MEMORANDO-SEIA-035-2022

ASUNTO: Remisión de informe técnico de EsIA Categoría III.

Proyecto “CRUCE DE LA LINEA 3 POR DEBAJO DEL CANAL DE PANAMA”
Categoría III.

INFORME TÉCNICO No. DRPO-SSH-017-2022.

Imagen No.1 Vista del Río Farfán. **Fuente:** Inspección realizada del 3 de febrero de 2022.

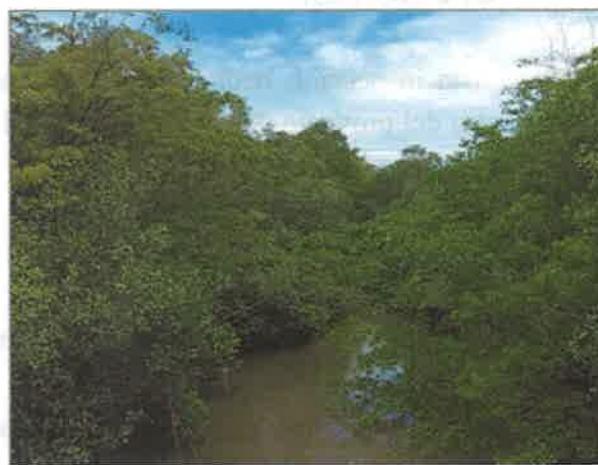
y verificada las coordenadas UTM WGS-84 en el Sistema Nacional de Información Ambiental (SINIA), se constató que en la huella del proyecto, en su sector oeste existen dos cuerpos de agua:

- Río Farfán. Coordenadas UTM WGS – 84 655880 m E, 986724 m N.
- Río Matutela. Coordenadas UTM WGS – 84 655836 m E, 988673 m N.

Al momento de la inspección las fuentes hídricas mencionadas, mantienen su bosque de galería, y coloración oscura, producto de las constantes precipitaciones.

Polígono formado por Gramínea

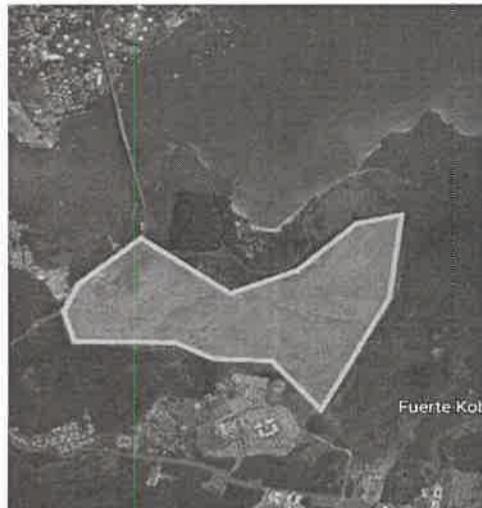
- Estando en el área se realizó una evaluación del área, donde se observa que los promotores del proyecto **Cruce de la Línea 3 por Debajo del Canal de Panamá**, se estarían conectando al proyecto de la ampliación de la carretera loma Cova.
- En el área de Panamá Oeste donde se iniciará el trabajo con la tuneladora, existe una vegetación formada por Bosque Secundario Maduro con Desarrollo Intermedio y Gramínea. Las mismas no serán intervenida ya que los trabajos serán subterráneo.
- Panorámica dónde , se desarrollara el proyecto Cruce de la Línea 3 por Debajo del Canal de Panamá, ubicadas en las siguientes coordenadas geográficas **UTM WGS 84:**

Para el desarrollo del proyecto Cruce de la Línea 3 por Debajo del Canal de Panamá, la vegetación existente en el área no será intervenida, porque los trabajos para desarrollar dicho proyecto son subterráneos.

De aprobarse el Estudio de Impacto Ambiental, el promotor del proyecto Cruce de la Línea 3 por Debajo del Canal de Panamá, de requerir utilizar el área donde predomina la gramínea debe solicitar los permisos correspondientes ante el Ministerio de Ambiente Regional de Panamá oeste.
